KTE SÄ Keskustarkastuslomake työpaikkakeskukset
3/3

Tarkastaja	Simo Schuvalow	Kiinteistö	Valmet Flow Control Oy Venttiilitehdas
Osallistujat		Rakennus	Valmet Flow Control Oy Venttiilitehdas
Lomakepohja	KTE SÄ Keskustarkastuslomake	Osoite	Vanha Porvoontie 229

17605207531307979346325728399159.jpg

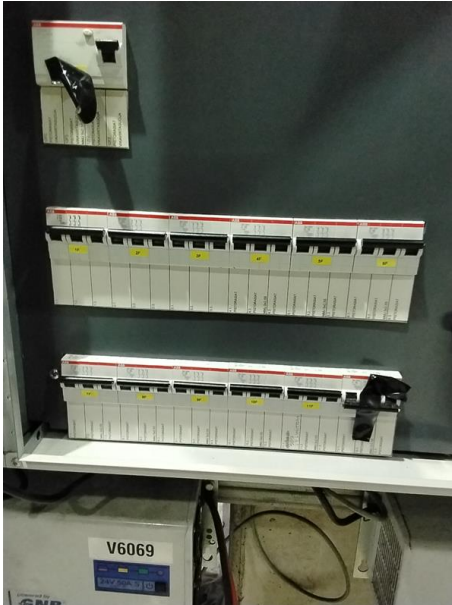
Kuvaus 12F teipattu Ala-asentoon, kaapeli kytketty, mikä tilanne? 16F , 18F, 26F, 28F on otettu käyttöön, lähtötietoja ei ole saatavilla, selvitys.

1760519356065507356888108932953.jpg

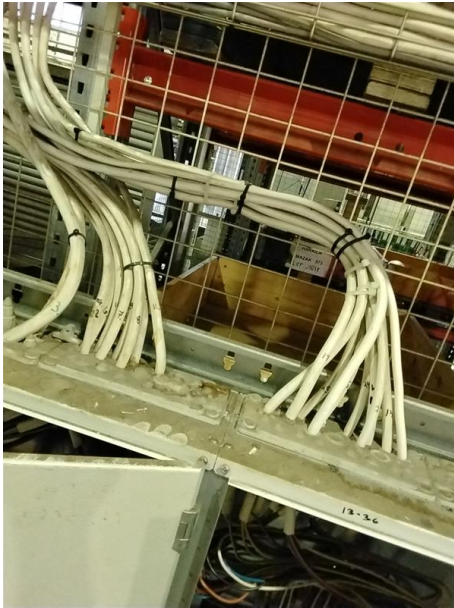
Kuvaus *Puuttuvat kaapeltaskut ja merkinnät lisättävä lähteille ryhmäjohtoille.*

17605134577578035689616560039423.jpg

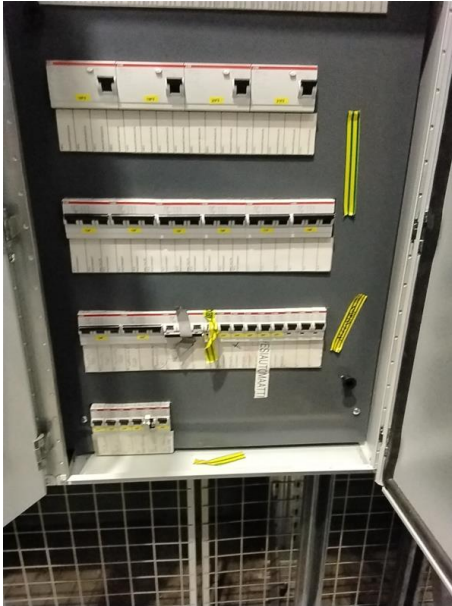
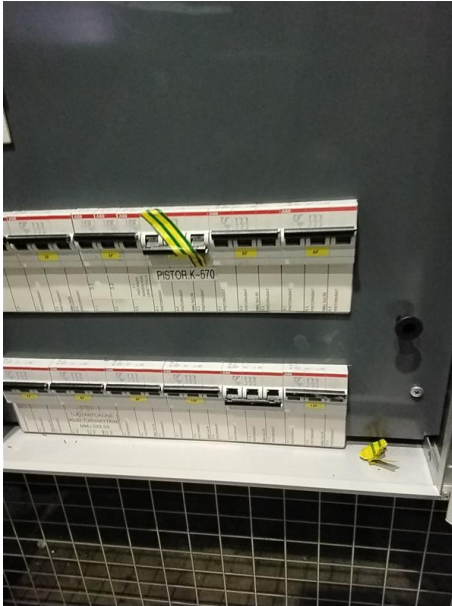
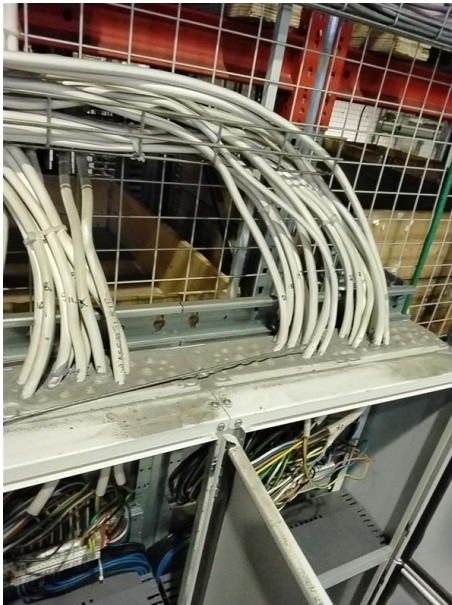
Kuvaus 4F, 21F, 22F, 35F johdonsuoja teipattu/lukittu ala-asennossa, kaapeli kytketty, syötettävä laite tiedoissa, selvitys. 35F lukittu, kaapelikytketty, varoituskyltti puuttuu, mikä tilanne? Sulakemerkintöjen päivitys. Merkintätaskut+merkinnät puuttuu ryhmäjohdoilta. 28F, 29F lähdöt ei ole käytössä, merkinnät korjattava.

17605198989831229002080054015649.jpg

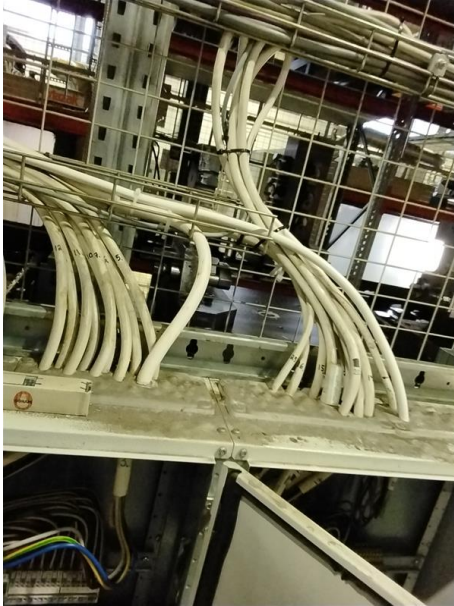
Kuvaus *Puuttuvien kaapelitaskujen ja merkintöjen lisäys ryhmäjohtoille. 21F on otettu käyttöön, päivitettävä pääkaavioon.*

17605254938635479641666359102446.jpg

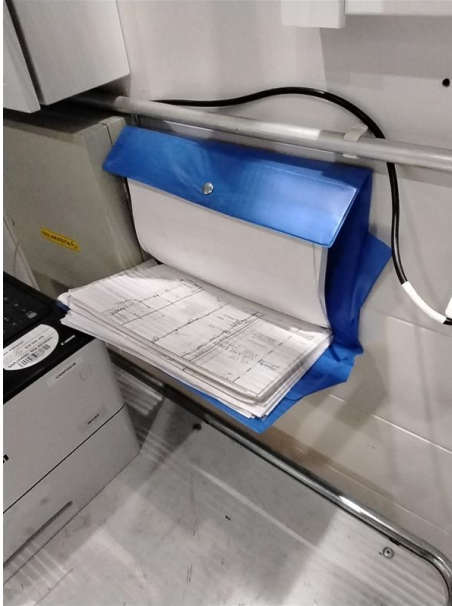
Kuvaus *Piirustussalkku revennyt, uusittava.*
